Keuringsverslag van een elektrische laagspanning- en zeer lage spanningsinstallatie

NIET CONFORM

Datum keuring: 16/05/2025

Controlebezoek van een huishoudelijke installatie volgens (KB 08/09/2019) - AREI Boek 1- 6.5. en 4.2.4.3.

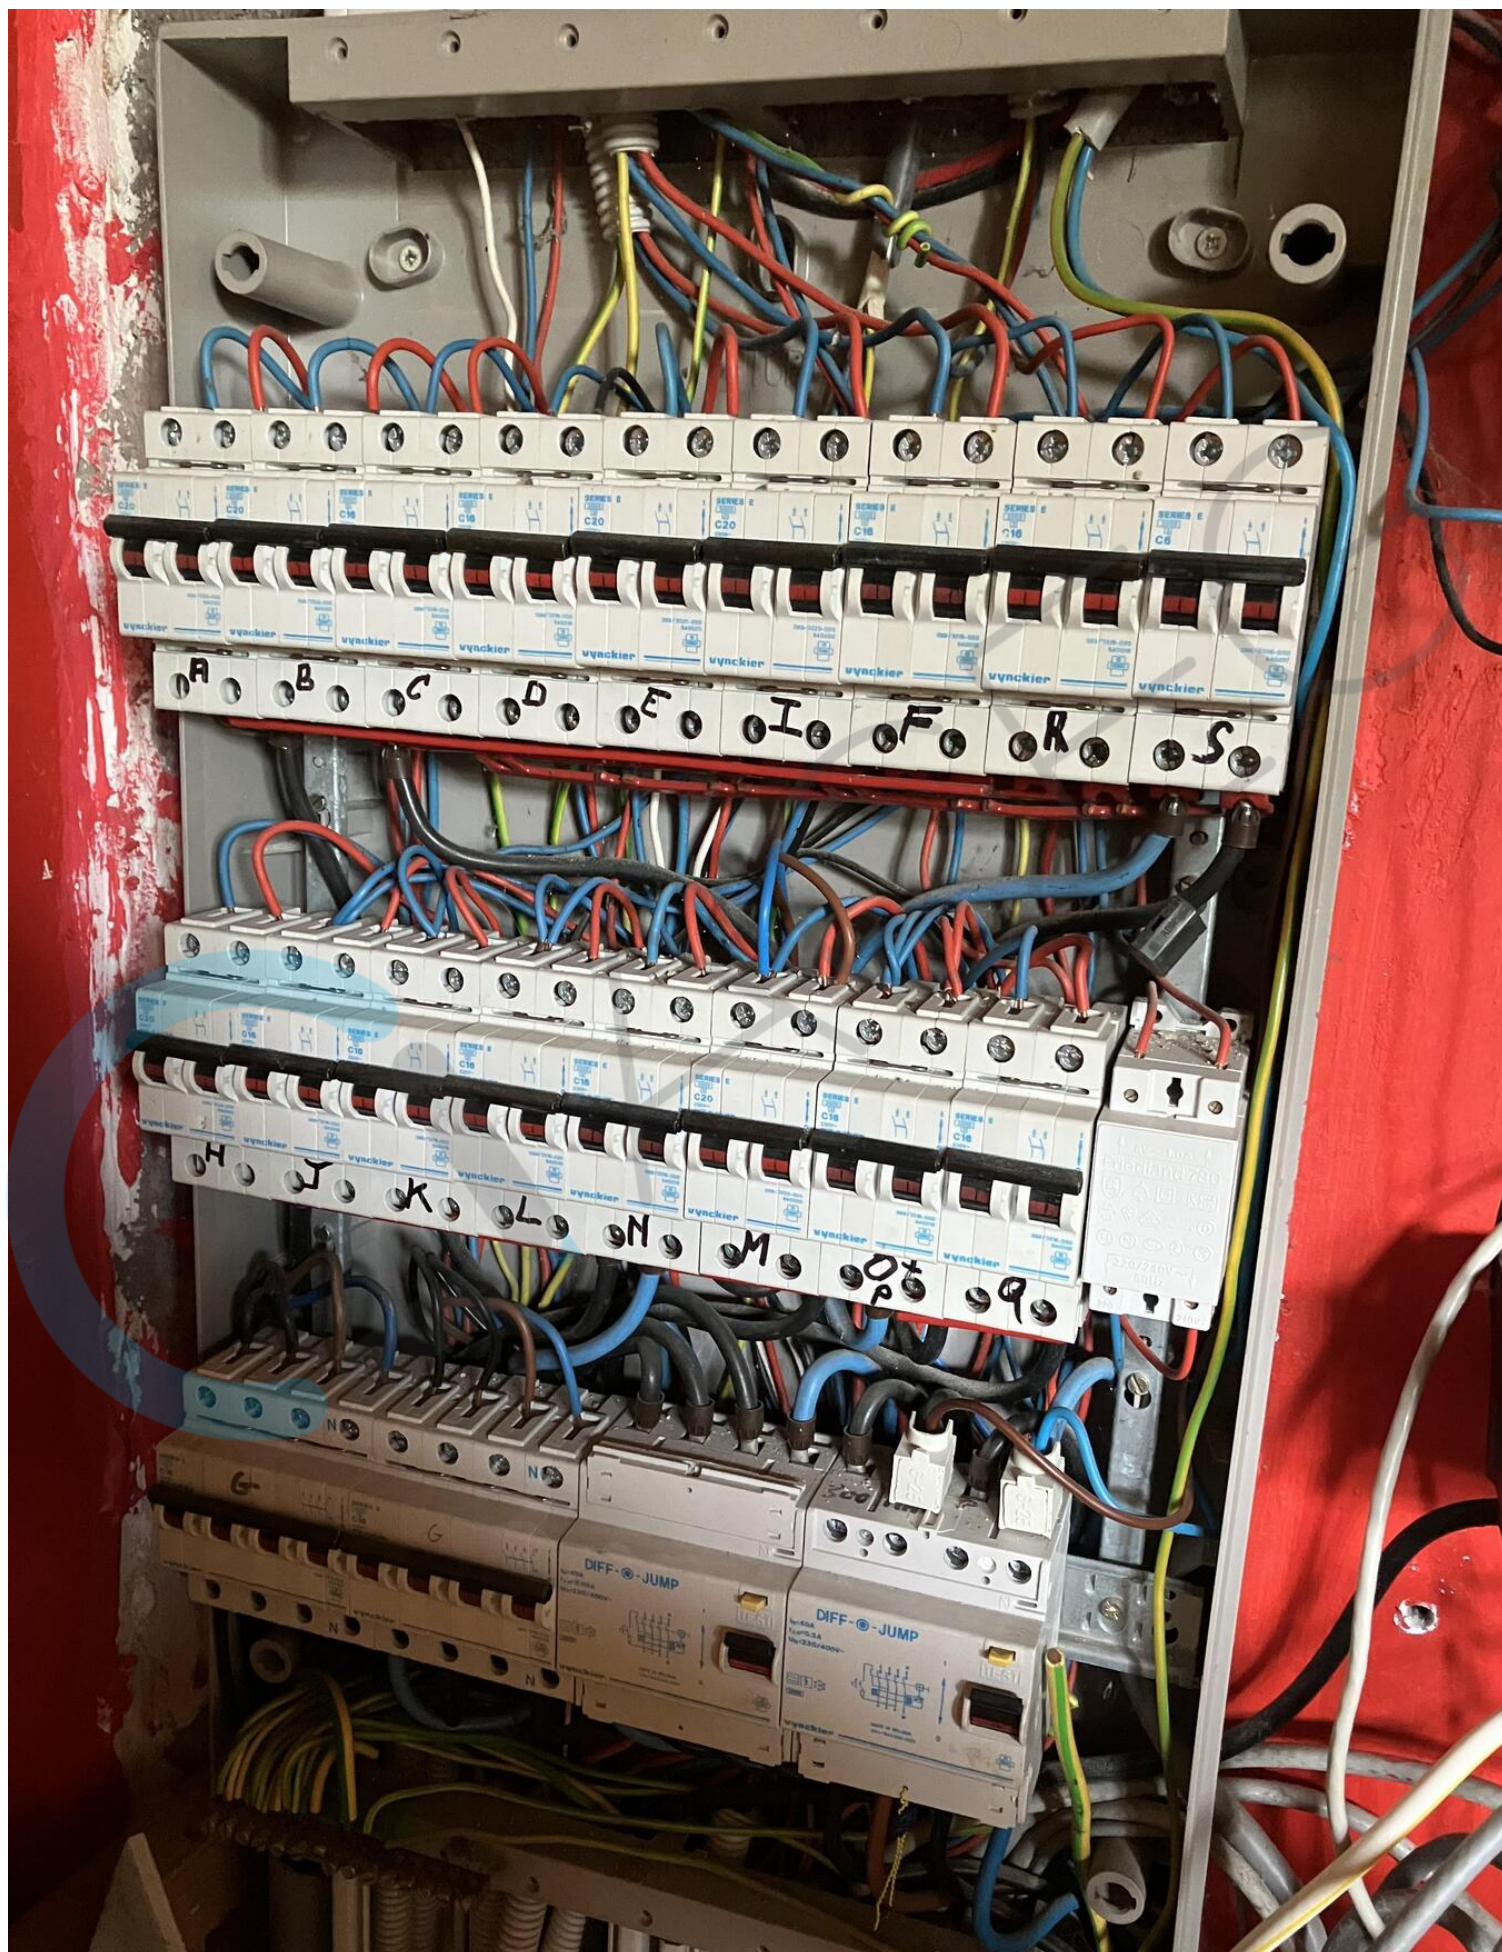
Op slaapkamer op bovenverdieping zijn stopcontacten zonder aardingspen

De aardingsonderbreker voor de woning bevindt zich achter een vast houten paneel onder het verdeelbord

Stopcontacten zonder aarding op de slaapkamer boven

Verdeelbord in de garage

Verdeelbord in de garage

Beide verdeelborden

Stroomsterkte DNB Fluvius is 25 A Stroomsterkte PV installatie is 16A Samen 41 A De bijkomende differentieels hebben een In van 40A Interne bekabeling is wel 10mm2

In ruimte van sauna boven

In de ruimte van de sauna boven

Bemeubeld
